Vijfde verdieping
Geplande toestand

Hofstraat 157-163
9000 Gent

<i>plan</i> 22/39	<i>schaal</i> 1/100	<i>datum</i> 05/02/2025
----------------------	------------------------	----------------------------

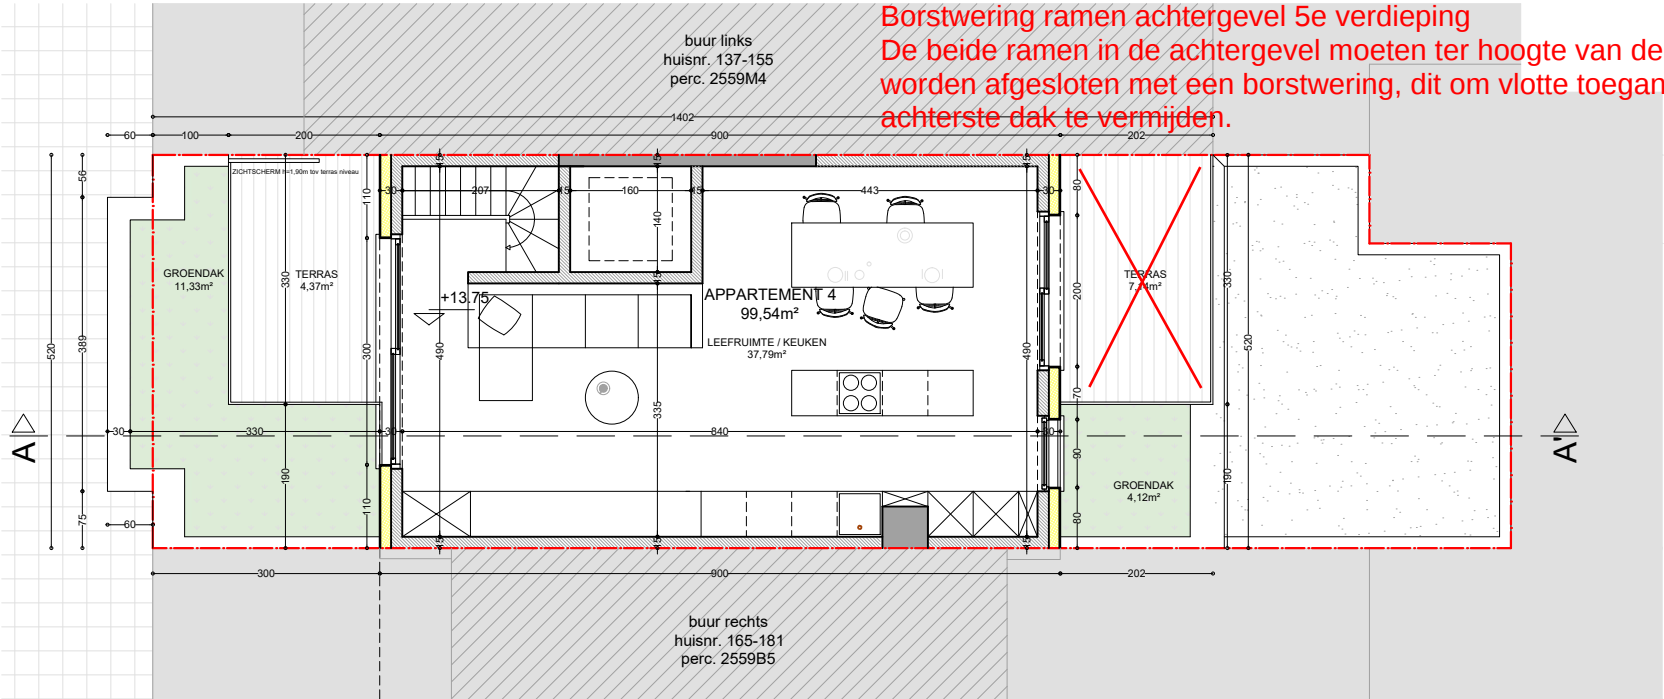
Uitgesloten uit de omgevingsvergunning
 1/ De achterste luifel (onaanvaardbaar volume, mede gelet op de korte afstand tot de achterste perceelsgrens).
 2/ Het achterste dakterras (omwille van de privacy van het achter liggende perceel).

Borstwering ramen achtergevel 5e verdieping
 De beide ramen in de achtergevel moeten ter hoogte van de achtergevel worden afgesloten met een borstwering, dit om vlotte toegang tot het achterste dak te vermijden.
